板橋区立志村小・志村第四中学校

改築に関する地域提言書

令和4年5月

志村小・志村四中 小中一貫型学校設置検討会

<建物配置案>

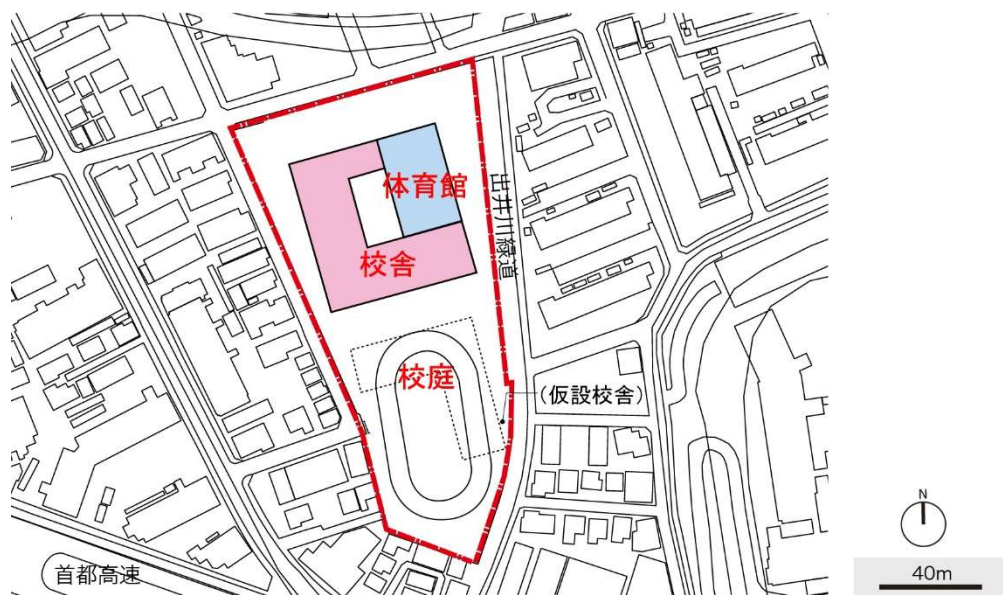
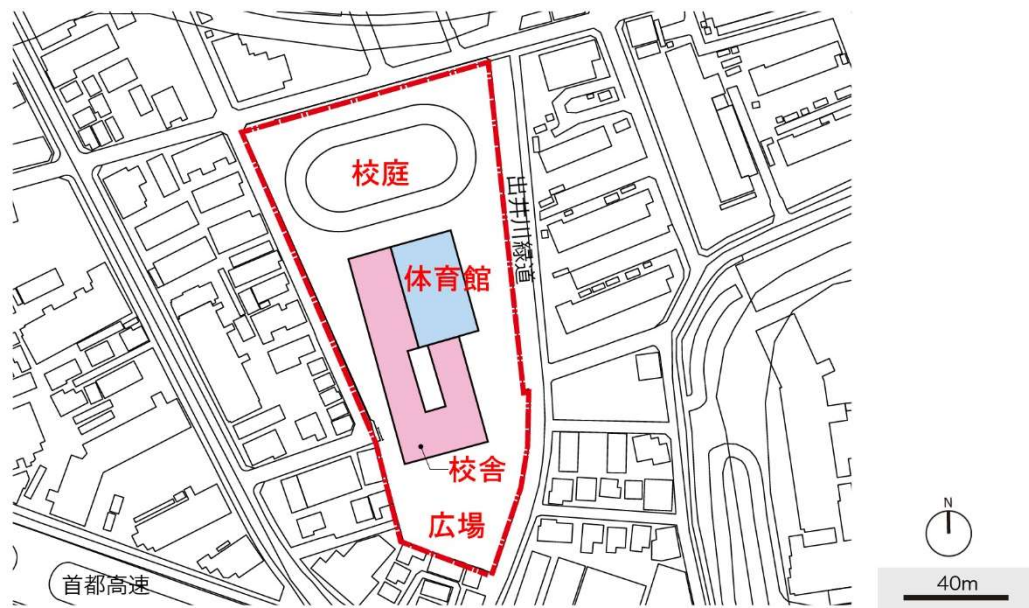
A 案 北側配置 (6階建て案)	B 案 南側配置 (6階建て案)	C 案 南側配置 (7階建て案)	その他
校舎配置イメージ					
<b>キーワード</b> <b>学習環境</b> ◆校庭 ・形 ・使いやすさ ・日当たりなど ◆教室 ・日当たり ・眺望など	<b>よくなる</b> A B C D	● 工事中運動エリアが確保できる ● 既存校舎と大きさがあまり変わらない	● 仮設校舎が必要ないことがよい	● 広場があると分けて利用ができてよい ● 遊具を小中のサイズに合わせて計画可能 ● 仮設校舎が必要ないことがよい ● 南側住宅へ考慮して建物を配置している ● 緑道側に児童・生徒用の門が必要 ● 西側の校舎を少しでも低くし、窓の大きさを配慮してほしい ● 半屋外空間で式典など利用できるとよい ● グラウンド内で区画があるとよい	・ グランルーフ みたいな屋根下がほしい ・ 校庭を2階にして1階を駐車場にしたらよい
		<b>近隣環境</b> ・ 視線 ・ 日影 ・ 音 など	<b>気になる</b> A B C D	● 東側住宅にとっては西日を遮るのでよい ● 西側の校舎を少しでも低くしてほしい ● 西側住宅への日照権を配慮	
		● 工事中の引越しの負担が大きい ● 線路に近い、音が気になる ● 仮設校舎の利用期間が気になる ● 北側 / 東側に歩道と緑地が必要 ● 中庭を無くして校庭を大きく	● 家の前に大きな建物ができたら困る ● 校舎と周辺建物の見合いが気になる ● 校庭への日当たりが気になる ● 西側住宅への日照権が気になる ● 南側住宅地水はげが悪く、浸水履歴あり ● 北側グラウンドの湿気が気になる ● 正門の位置が今より遠くなるのでは	● 校舎と周辺建物の見合いが気になる ● 校庭への日当たりが気になる ● 西側住宅への日照権が気になる	
		● 校舎が北側電車で近く音が気になる ● 小中グラウンドが一体なのが気になる	● 校舎が南側高速に近く音が気になる ● 小中グラウンドが一体なのが気になる	● 校舎と周辺建物の見合いが気になる ● 校庭への日当たりが気になる ● 西側住宅への日照権が気になる ● 【体育館地下案】低層となり近隣へ配慮 ● 校庭と広場があるのがよい ● 北側道路が開放的で明るい雰囲気になる ● 【体育館地下案】低層となり近隣へ配慮

● 校舎と周辺建物の見合いが気になる ● 校庭への日当たりが気になる ● 西側住宅への日照権が気になる ● 【体育館地下案】体育館に避難ができない

校舎の配置については、校庭と広場の大小2つの屋外活動スペースが確保でき、新校舎建設期間中も今の校舎を使えるC案に良好な意見が多かった。

A案の良さとしては、新校舎がメイン道路である北側道路に近いことで、地域連携の活動状況などの学校機能を地域へ見える化しやすく「地域の顔」になれることや、「学校の顔」となる昇降口がわかりやすいとの意見があった。

3案共通の意見として多かったことは、西側住宅への日影の影響を配慮し、西側に配置する建物はできるだけ高さを抑えることや、校舎からの視線対策、地階設置などの低層化の検討があった。

- ・ 校庭での安全性や動線が重ならない配慮として大小2つの屋外活動スペースを確保。
- ・ 工事期間中も、できるだけ通常時の教育環境に近づけるよう、運動場所の確保などに配慮。
- ・ 西側住宅へ日影が大きくなならないよう、建物西側はできるだけ高さを抑えるなどの配慮。
- ・ 校舎からの視線対策について検討。
- ・ 地階設置など低層化の検討。
- ・ 「地域の顔」となれるよう、学校機能の見える化を意識。
- ・ 昇降口へのアプローチのしやすさに配慮。

#### C案改善案にて検討

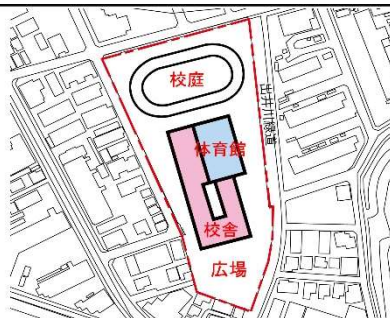
- A案の良い点**
- ・北側道路から校舎が近いことで、学校の顔となる昇降口や地域連携の様子など学校機能の見える化がしやすい

- ・東/南側に校舎を配置
- ・地域への顔づくりを検討

- C案の見直し点**
- ・西側住宅への配慮
  - ・校舎との見合いを避ける
  - ・西側建物はできるだけ低く

- 地域開放・地域連携ゾーンを1階に配置するなどし、非開放ゾーンとのセキュリティを明確に分けるような検討が必要。
- 小学校の音楽室を低層階に設置し、盆踊りの太鼓の練習など地域活動にも利用できるよう検討が必要。

- 児童・生徒が登下校する門は東西2か所必要。
- 災害時やイベント開催時を考慮して、北側道路から校庭への搬入用の門が必要であるが、セキュリティに十分配慮した検討が必要。
- 子どもが多くなるので、昇降口は小中学校用に分ける必要があると考える。学校側の考えも踏まえ、昇降口の大きさや配置を含め検討が必要。
- 地域連携ゾーンは、正門と近く、校庭などの屋外活動スペースと連携しやすい配置とする検討が必要。
- 災害時開放される部分は、校庭と連携が取りやすい配置とする検討が必要。

- 浸水想定高さが3~5mとなるため、2階以上での配置の検討が必要。
- 車椅子利用者等の移動に対応できるよう、エレベーターを設置し、日常の運用方法を含め総合的な検討が必要。
- 学校機能と避難所機能は明確に分けられるよう配慮が必要。
